RENESAS TECHNICAL UPDATE

製品分類	MPU & MCU	発行番号	TN-RA*-A0145A/J	Rev.	第1版
題名	独立ウォッチドッグタイマ (IWDTRPSS) ビットの誤記訂正		情報分類	技術情報	
適用製品	RA2L1 グループ RA2E1 グループ RA2E2 グループ RA2A1 グループ	対象ロット等 全ロット	関連資料	RA2L1 グループ ユーザーズマニュアル ハードウェア R01UH0853JJ0150 Rev.1.50 Oct.2024 RA2E1 グループ ユーザーズマニュアル ハードウェア R01UH0852JJ0150 Rev.1.50 Aug.2024 RA2E2 グループ ユーザーズマニュアル ハードウェア R01UH0919JJ0140 Rev.1.40 Oct.4024 RA2A1 グループ ユーザーズマニュアル ハードウェア R01UH0888JJ0110 Rev.1.10 Jul.2023

図 IWDTRPSS[1:0]およびIWDTRPES[1:0]ビットとリフレッシュ許可期間を以下の通り差し替えいたします。

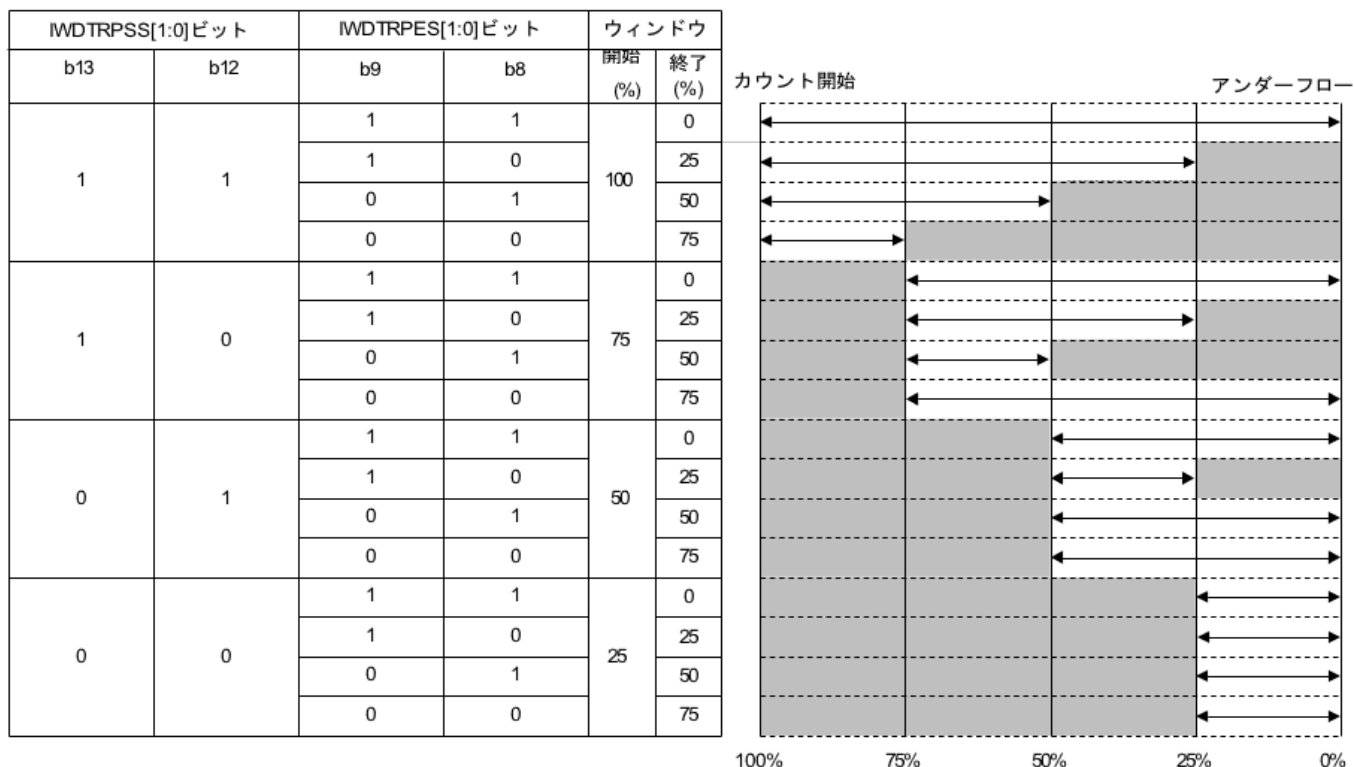
対象ドキュメント	訂正ページ・箇所	内容
RA2L1 グループ	P.511 図24.2 IWDTRPSS[1:0]およびIWDTRPES[1:0]ビット とリフレッシュ許可期間	誤記訂正
RA2E1 グループ	P.503 図24.2 IWDTRPSS[1:0]およびIWDTRPES[1:0]ビット とリフレッシュ許可期間	誤記訂正
RA2E2 グループ	P.428 図23.2 IWDTRPSS[1:0]およびIWDTRPES[1:0]ビット とリフレッシュ許可期間	誤記訂正
RA2A1 グループ	P.608 図25.2 IWDTRPSS[1:0]およびIWDTRPES[1:0]ビット とリフレッシュ許可期間	誤記訂正

(変更後)
